21
Ayuntamiento Constitucional
de Madrid

1841

D. Marcos Murga solicitando licencia
para construir de nueva
planta la casa calle de
la Montera n.º 33 m.º 342.

Fachada que se ha de construir en la Casa

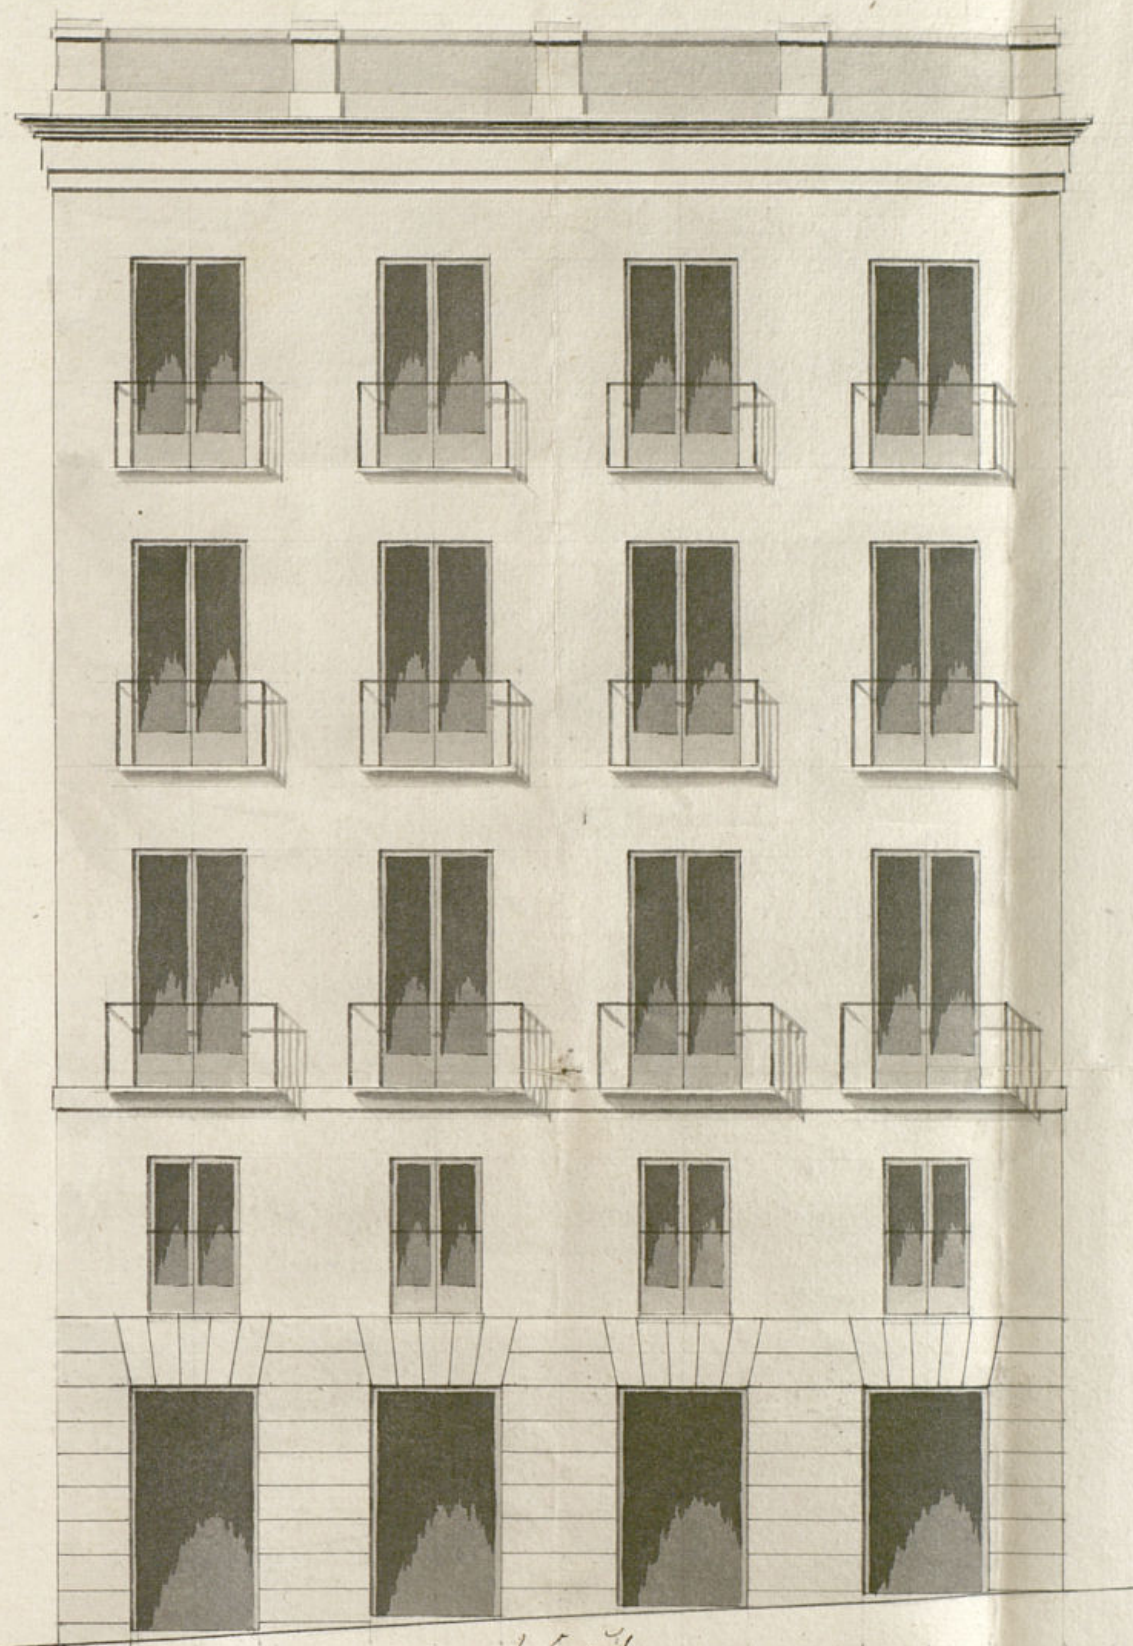
digo: que la altura de la fachada en cuestión
 deberá tener sesenta y cuatro pies de altura
 contandolos desde el pavimento de la acera
 hasta el alero, por ser esta la altura con
 que deberán estar las casas que se hagan
 en lo sucesivo, debiendo considerarse el an-
 tepedio que marca el plano, como si fuesen
 barandilla de azotea, que es cuanto puedo
 manifestar, conforme a la pregunta de la
 Comisión Madrid 15 de Marzo de 1841.

En cumplimiento del decreto anterior de V. S. S. y en vista de los
planos presentados para la fachada que ha de construirse
se en la Calle de la Montera n.º 93 n.º digo, su Excmo.
convento en que el Srmo. Ayuntamiento se una conde-
la licencia que solicita este interesado, bajo la obser-
vancia del diseño presentado, pero con las previas con-
mutaciones de que los cimientos sean de constantes y de
piedra picada y con murda de cal y arena sobre terreno
firme dando 1/2 de grueso hasta medio pie mas bajo
que el nivel del piso de la Calle en donde se hallan los

medio pie de cada lado se ventará el zocalo
de cantena de 8 pies de altura lo menos con un
tirón correspondiente resultando dos moldas de-
cubiertas en el punto mas elevado de la Calle
continuando a nivel hasta el mar bajo sin que
faltan estos en ningún punto de la fachada. Sobre el so-
frito zocalo, y con el mismo grueso de 3 pies seguirá
de fabrica de ladrillo y mureta de cal y arena el
cuerpo bajo, hasta la imposta del piso principal y de
la misma fabrica en todas en altura: siendo los
arcos de puertas y ventanas del propio material
sin entramado alguno ni rematado de madera
retallándose en cuarto de pie por lo interior de
cada pie de los sigtes de forma que resulte el ul-
timo de dos y medio de grueso para el alero del
alero, que será de madera descubierto compuesto
de solera, canchales contocadura, corona superior
moldada cubierta de plomo, formando una
canal general que recogiendo las aguas de las
barras introducidas por bajadas de plomo o barro co-

das en el interior del muro de fachada, a fin de que
desaguen ala alcantarilla general, segun lo acordado
por el Excmo. Ayuntamiento. Los Boardillas se situa-
rán al plomo del filo interior de la fachada sin
antepedro volado, sobre el alero, totabanco, ni otra
altura sobre la cubierta del tejado, bajo denominación
su objeto alguno. Los balcones tendrán de balcón

mas uno y medio pie los del piso principal. uno los del
segundo, y medio los del tercero, dándose de altura tres
y tres cuartos pies, y al intervalo de los balaustrados sin de-
dos, quedando recubiertas las patillas en el grueso de la
pared un pie, y mas de otro, separados de vivo de
la luz de las ventanas, en las puertas no habra
batiente ni peldano alguno, que salga del filo este-
rior de la fachada, para que no impidan el transi-
to publico, debiendo abrir aquellas hacia el interior
de la posesion. Y por ultimo, se rebocará la fachada
decentemente con arreglo a un buen orden de construc-
cion, pero como el Excmo. Ayuntamiento se halla esclusiva-
mente encargado de la policia, buen aspecto de los edificios, y de la
seguridad publica, podrá cuando quite el Sr. Alcalde 1.º o Sr.
Regidor Com.º del Cuartel, mandar que reconozca e infor-
me sobre el estado de la obra, sin embargo que el dueño de
ella deberá dar aviso, luego que este sentada la can-

CALLE DE LA MONTERA N. 33.

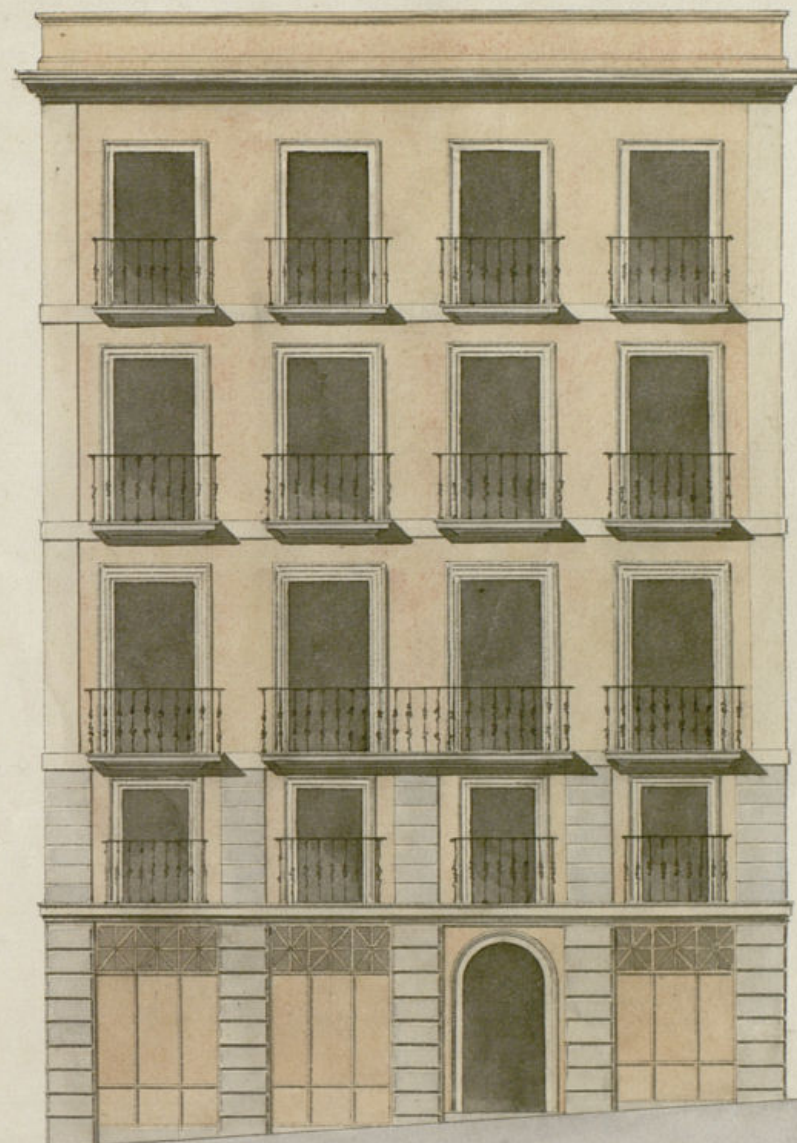
Espedida a D. Mateo Murga la oportuna
licencia para construir de nueva planta la
casa, calle de la Montera N.º 33, con arreglo
a lo informado por esta Comision ha presentado
con posterioridad un nuevo plano variando los huecos
de la fachada y solicitando el superior permiso del A.C.

El Arq.º del cuartel a quien la Comision
de Obras ha pedido informe lo halla inconveniente en
su concesion bajo la observancia de dicho plano y

alturas que se le marcaron en la 1.ª licen-
cia y de observar en su construccion las re-
glas prevenidas en aquella, y la mayoria
de la Comision en su vista no encuentra
tampoco reparo en que V.E. se sirva acceder
a la variacion de fachada que solicita Mur-
ga, habiendosido de opinion contraria a
este dictamen su individuo el Sr. Regidor
Palavera. V.E. sin embargo se servirá
resolver lo que estime por mas conforme.

Con la Comision; sin perjuicio
de q.º por el Arquitecto del de-
partamento se manifieste si se
hallan conformes las atturas

El plano de fachada firmado
por el Arquitecto D. Anibal Alvarez
lo hallaba conforme con las alturas
que se habian marcado. Y pa-
ra que conste doy la presente
que firmo en Madrid a 20 de
Julio de 1841.
